PROPUESTA DE DICTAMEN TÉCNICO

INFORME SOBRE LA SOLICITUD DE AUTORIZACIÓN SA-A1-19/02 REV. 0 DE MODIFICACIÓN DE LAS CURVAS P-T Y PUNTOS DE TARADO DEL COMS PARA LA OPERACIÓN A LARGO PLAZO DE LA CENTRAL NUCLEAR ASCÓ I, Y DE APROBACIÓN DE LAS PROPUESTAS DE CAMBIO AL ESTUDIO DE SEGURIDAD (ES) Y A LAS ESPECIFICACIONES TÉCNICAS DE FUNCIONAMIENTO (ETF) ASOCIADAS

CSN/IEV/IMES/AS1/2003/1016: Informe de Evaluación de la Solicitud de Autorización de Modificación de los límites P-T de la Central Nuclear Ascó, Unidad I, para 54 EFPY, y de aprobación de las propuestas de cambio de las ETF y del ES asociadas.

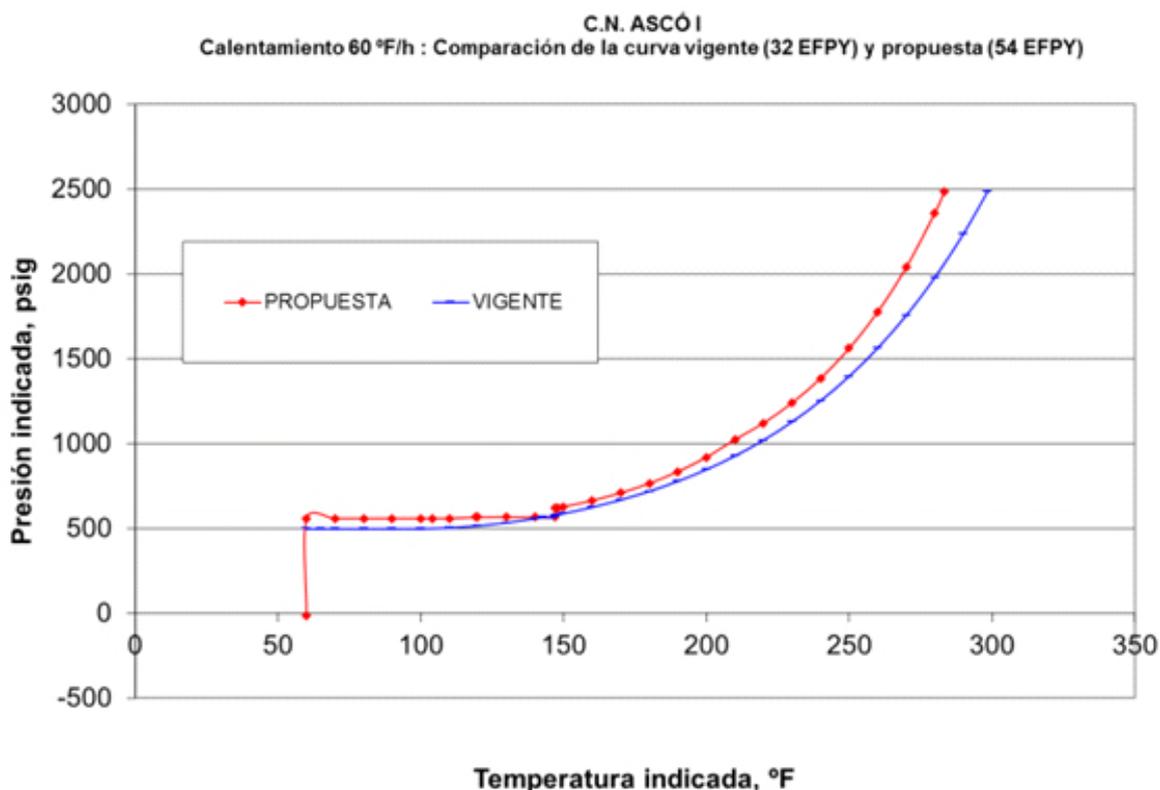
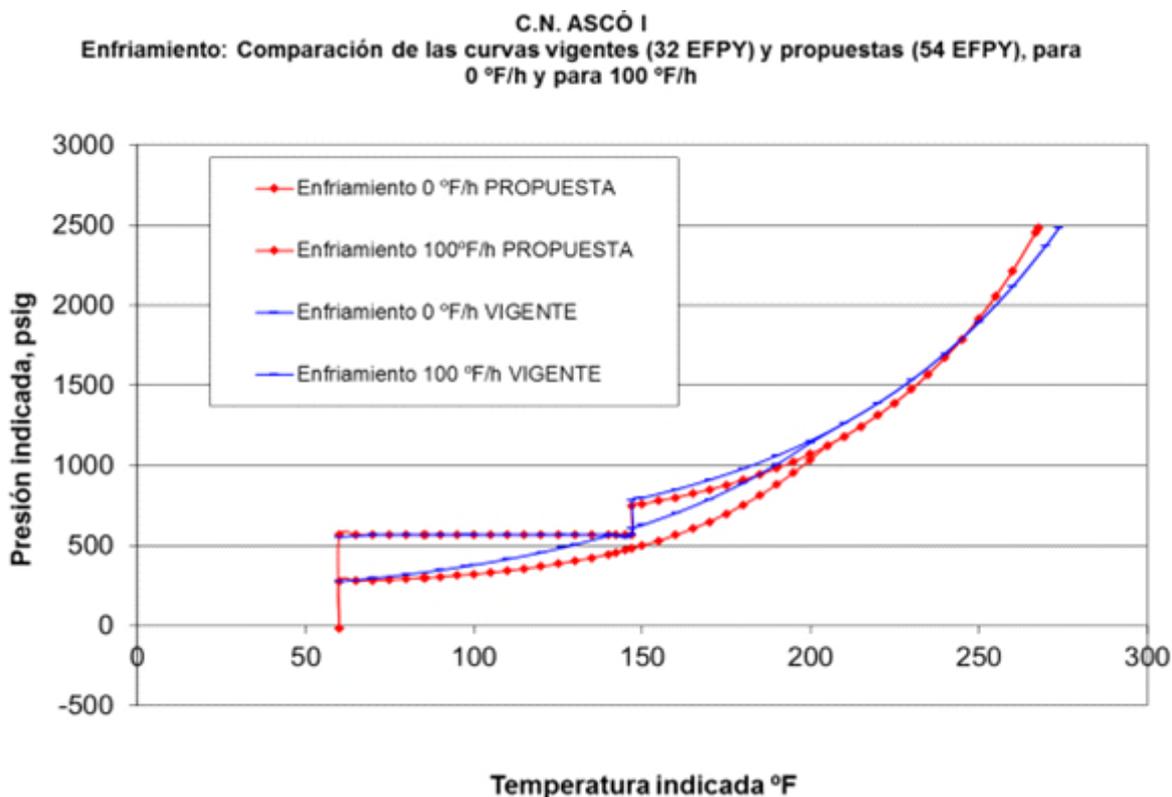
Para poder realizar una valoración global del cambio propuesto por ANAV, el área IMES ha graficado conjuntamente las curvas con los límites P-T vigentes (para 32 EFPY) con las propuestas (para 54 EFPY). Las dos figuras siguientes recogen esta comparación.

Las gráficas muestran que las curvas de calentamiento propuestas son menos limitantes que las vigentes (predominio del efecto del cambio de tenacidad de referencia sobre el aumento de la fluencia). En cuanto a las curvas de enfriamiento, las propuestas son ligeramente más limitantes, para temperaturas inferiores a 242 °F (116,7 °C), y son menos limitantes por encima de esa temperatura.

Evaluación de los análisis presentados para la virola superior

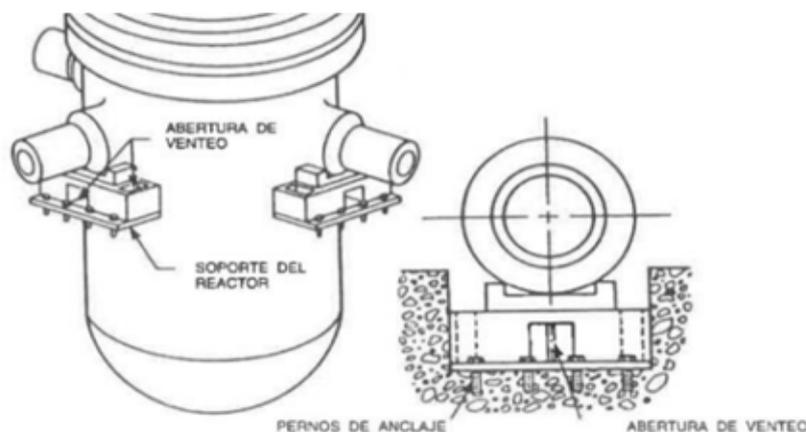
La zona de la virola superior nunca había sido considerada para la obtención de los límites P-T. Esta zona presenta un cambio de espesor a media altura que constituye una discontinuidad debida a la unión entre la parte superior (sección 1), de espesor 10 in, y la parte inferior (sección 2), de espesor 7,875 in (ambos espesores sin *cladding*) y donde se produce una concentración de tensiones. La metodología a seguir en la zona de la virola superior es similar, en líneas generales, a la metodología seguida para la *beltline tradicional* y solamente es necesario introducir una contribución al factor de intensidad de tensiones debido a la flexión σ_b (=bending).

Para tener en cuenta el efecto de las tensiones de flexión en la discontinuidad, Tecnatom emplea un modelo de elementos finitos en ANSYS idéntico al utilizado para CN Almaraz, con el que se obtienen las tensiones tanto térmicas como las debidas a la presión. El área IMES ha comprobado que la metodología, las hipótesis y los datos geométricos de partida utilizados por Tecnatom para el análisis de la virola superior son idénticas a las que ya utilizó para CN Almaraz. Por tanto, el área concluye que los análisis presentados por ANAV para la obtención de las curvas P-T en la zona de la virola superior para la unidad I de CN Ascó son aceptables.

Evaluación de las curvas P-T presentadas

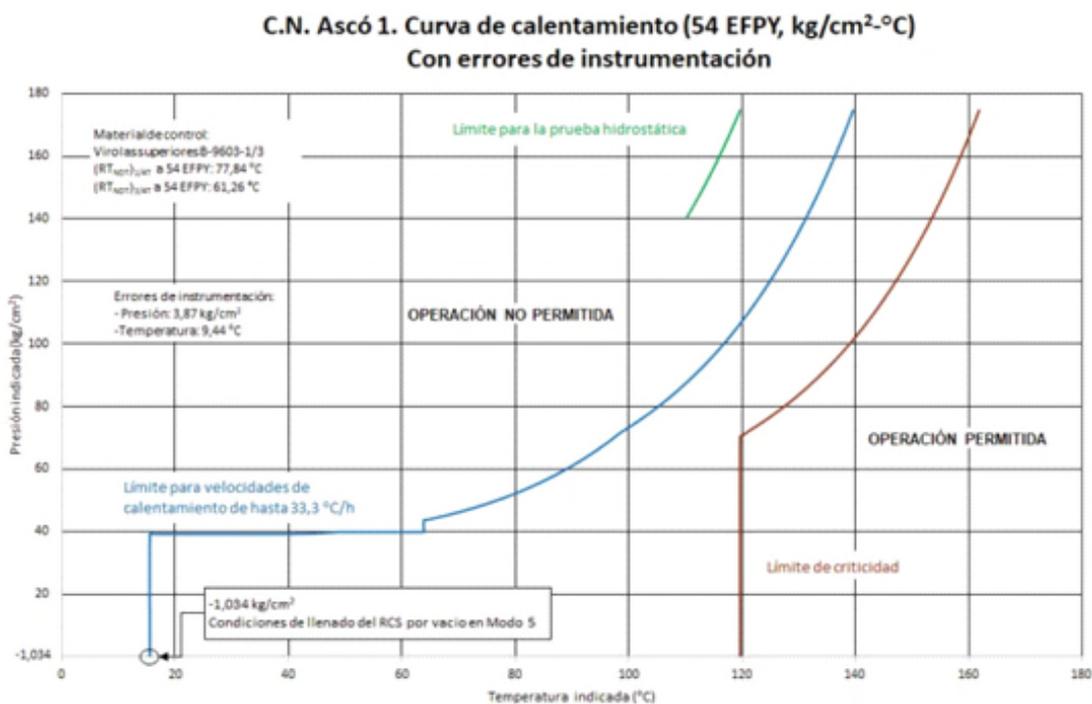
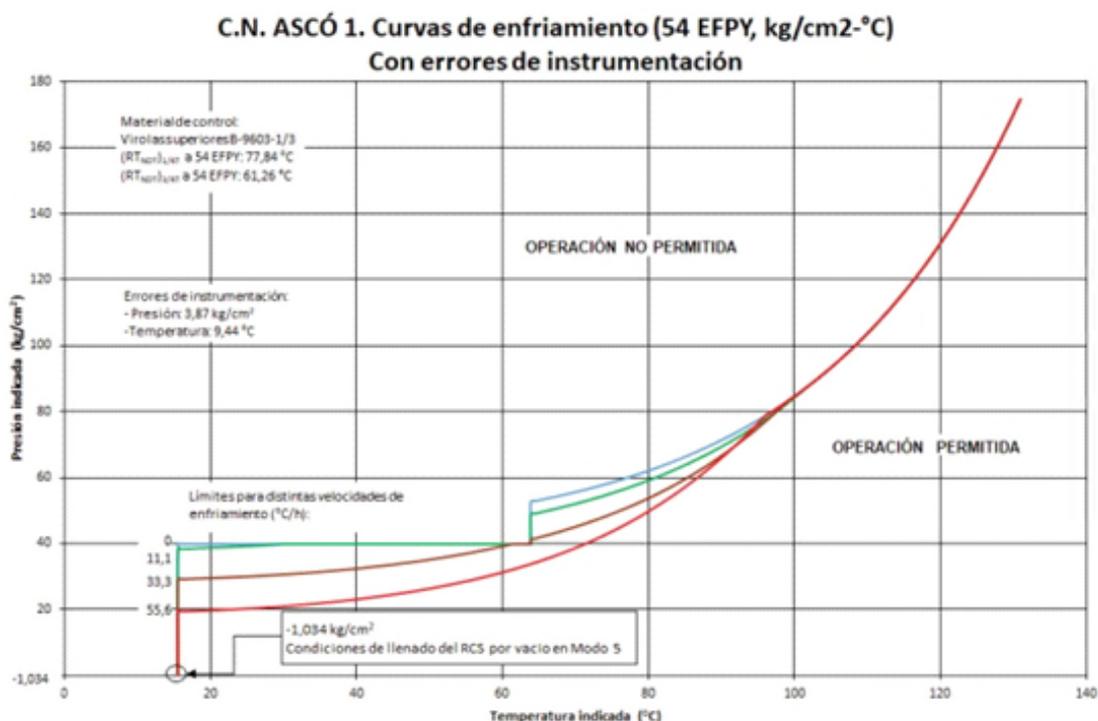
Las curvas P-T elaboradas por Tecnatom para cada una de las 3 zonas anteriores (*beltline tradicional*, *virola superior*, toberas) se componen punto a punto tomando, para cada temperatura, la más limitante de las tres, es decir, la que presenta un menor valor de la presión. Previamente, en el caso de la *virola superior*, habrá que haber llevado a cabo una composición entre las dos secciones analizadas, de manera similar al caso de las toberas, donde es preciso componer las curvas de la tobera de entrada con la de la tobera de salida.

Este proceso es preciso realizarlo para cada una de las diferentes velocidades de enfriamiento (0 °F/h, 20 °F/h, 60 °F/h y 100 °F/h) y de calentamiento (60 °F/h).

Además, a las curvas anteriores se les añade una corrección para tener en cuenta los posibles errores de instrumentación, 17 °F (9,44 °C) y 55 psig (3,87 kg/cm²). Estos errores de instrumentación coinciden con los tenidos en cuenta en el desarrollo de los límites P-T actualmente recogidos en las ETF.

El área IMES considera que todo el proceso seguido para el análisis y la obtención de las curvas P-T es acorde con la normativa aplicable y coherente con los análisis ya efectuados por Tecnatom en relación con CN Almaraz. También ha comprobado que la metodología y las hipótesis empleadas por Tecnatom para la composición de las curvas P-T finales son coherentes con los análisis ya evaluados para CN Almaraz. Por tanto, el área IMES el área concluye que las curvas P-T para 54 EFPY presentadas por ANAV para CN Ascó I son aceptables.
